Zadavatel:
Dopravní podnik Ostrava a.s.
se sídlem: Poděbradova 494/2, Moravská Ostrava, 702 00 Ostrava
IČO: 61974757

Název veřejné zakázky:
„Sada sloupových zvedáků“
ev. č. NR-04-18-PŘ-Ko,
zadávané formou zakázky malého rozsahu pro sektorového zadavatele

VYSVĚTLENÍ ZADÁVACÍ DOKUMENTACE

Obr. č. 1 Příloha k žádosti dodavatele o vysvětlení zadávací dokumentace č. 3

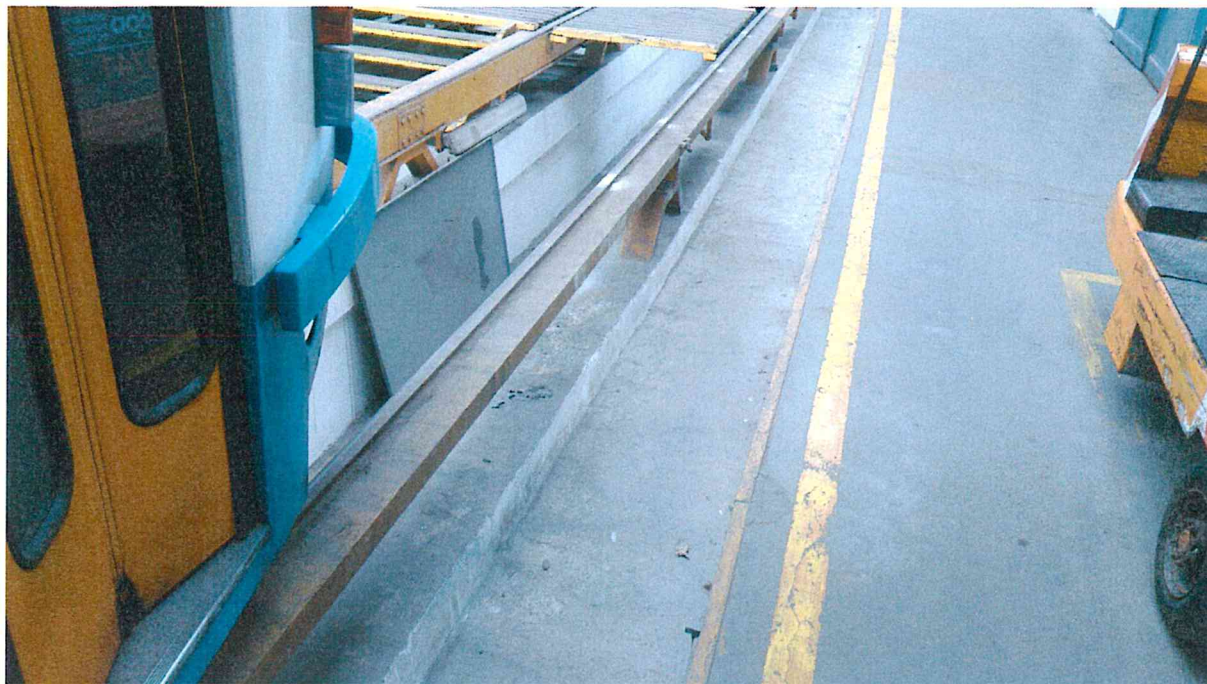
- o zaslání technické dokumentace električiek (rozmery), ktoré sa budú zdvíhať, pretože každý typ má iné uchyťavacie body na zdvíhanie, aby sa dali vyšpecifikovať pätky na konkrétne typy
- o zaslání detailnej projektovej dokumentácie haly respektíve kanálu, kde sa budú električky dvíhať, pretože v prílohe zverejnená orientačná nie je dostačujúca na špecifikovanie Vašich požiadaviek
- ako bude vedené koľajisko? (na zemi, alebo vyvýšené) vid' foto v prílohe
-

Zadavatel má za to, že veškeré potřebné rozměry jsou zveřejněny v jednotlivých přílohách zadávací dokumentace.

Požadovaný rozměr patek zvedáků je zadavatelem uveden v příloze č. 1 smlouvy – *Požadovaná technická specifikace zboží*.

Pro lepší představu způsobu vedení kolejiště zadavatel připojuje fotodokumentaci – viz níže.

Pro řádné zpracování nabídky je vysoce žádoucí účast dodavatele na prohlídce místa plnění. V případě, že dodavatel potřebuje další rozměry, má možnost provést vlastní měření a fotodokumentaci na prohlídce místa plnění, která se bude konat dne 12. 4. 2018 ve 13:00 tak, jak zadavatel uvedl ve *Vysvětlení ZD_4.4.2018*, zveřejněného na profilu zadavatele.
